SKIPUL - OG BYGG. RÁÐ
11/2 03 *[Signature]*

Hverfisgata 13
Afstöðumynd, útlit og snið fyrir og eftir breytingu
Kvarði: 1:200 / 1:500
Dagsetning 03.02.03 Unnið / teikn.: HI
Þjónusta Arkitekta • Vitastíg 3 • Hafnarfirði • sími 6929103 / 5653003
Haraldur Ingvarsson • arkitekt faí • kt. 030956-3389 • netf.: haling@vortex.is

hús fært um 2,5 m til austurs,
5,8 m til norðurs og hækkað
um 0,5 m

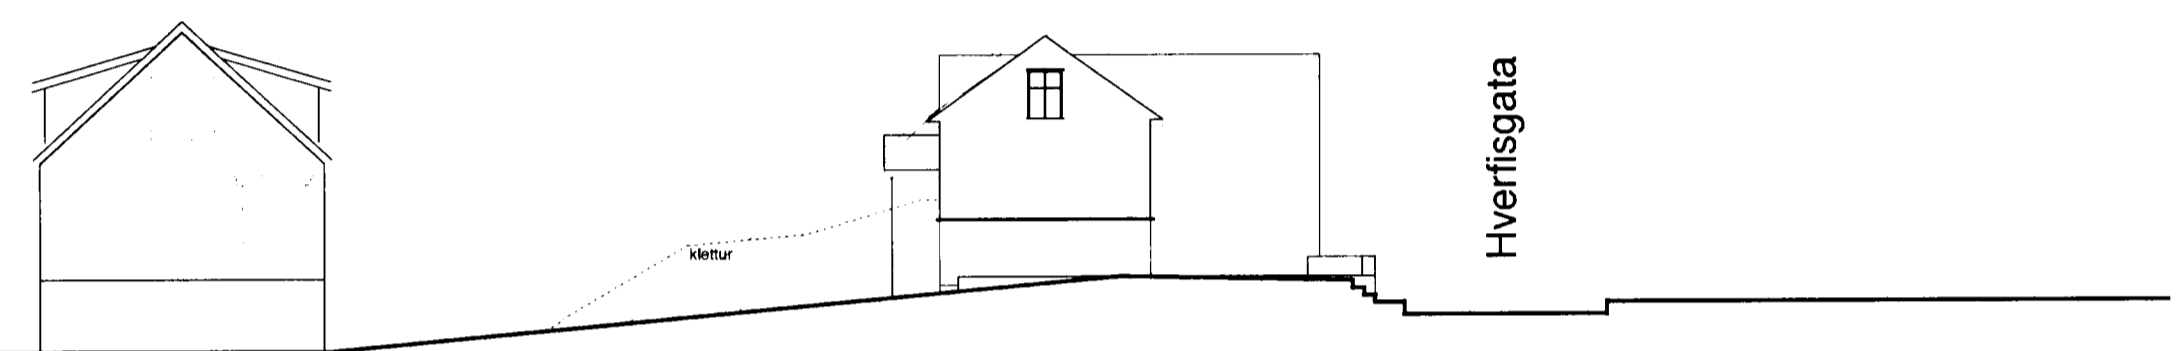
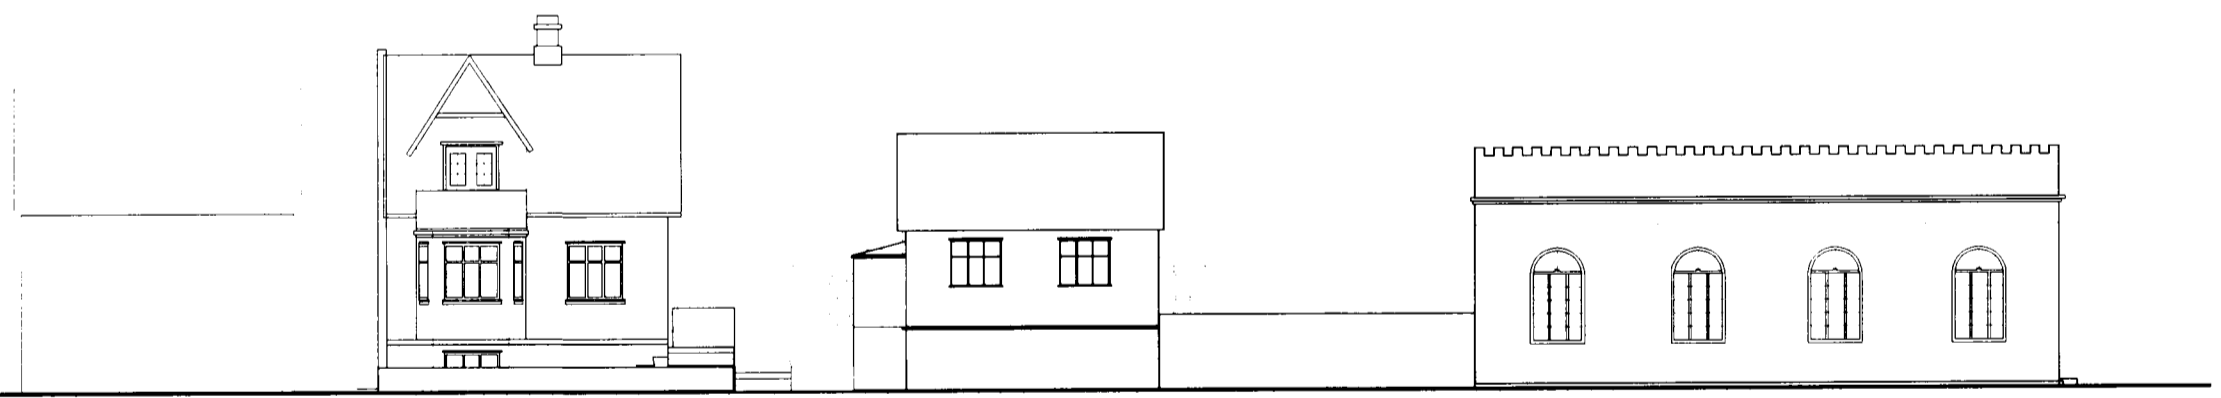
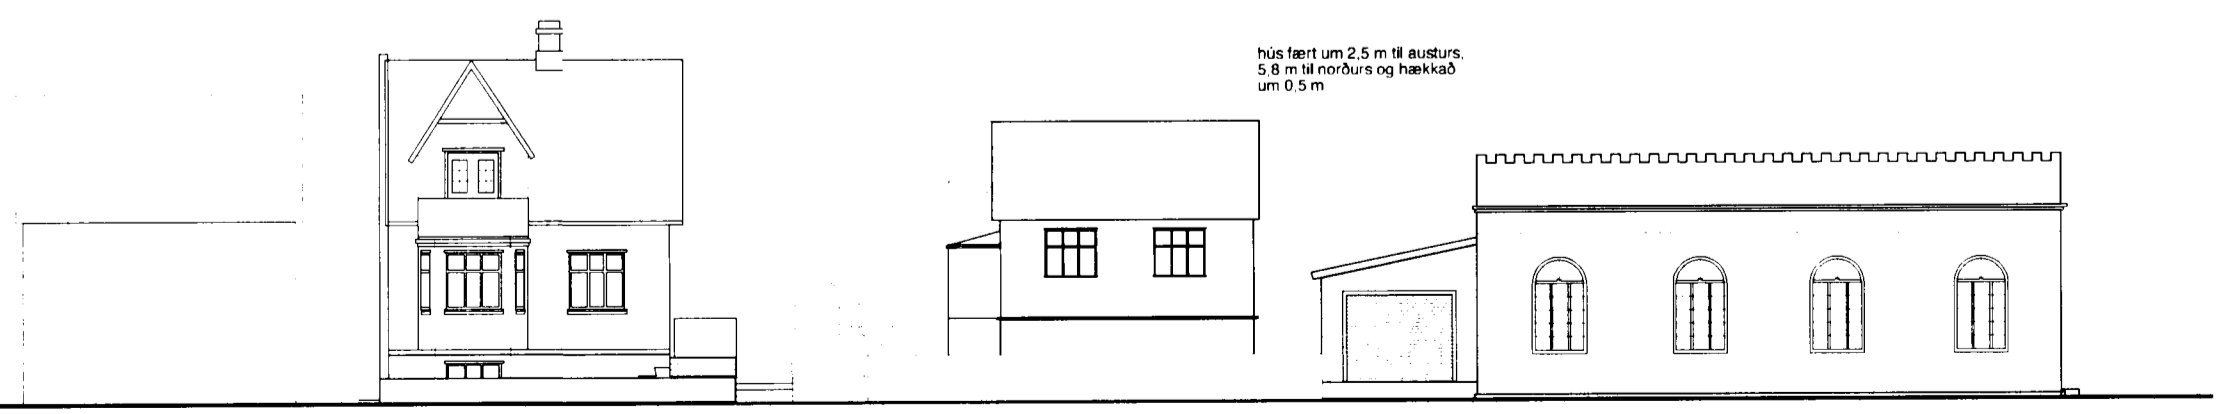
Sótt er um leyfi til að færa hús að Hverfisgötu 13. Húsið skagar út í Hverfisgötu í dag en hugmyndin er að færa það um 5,8 m til norðurs, 2,5 m til austurs, og hækka um 0,5 m. Með færslunni er aðkoma að 13b breikkuð sem gefur aukið útsýni þar á móti hækkuninni. Húsið er innar á lóðinni sem er til samræmis við hús númer 11. Einnig er sótt um leyfi fyrir 26 m² bílgeymslu við gafi Hverfisgötu 15. Það á ekki að taka neitt útsýni frá 13b, vegna þess að þar er stór klettur í dag sem tekur sama útsýni. Breytingin bætir einnig útsýni frá húsi 11.

hús fært um 2,5 m til austurs,
5,8 m til norðurs og hækkað
um 0,5 m
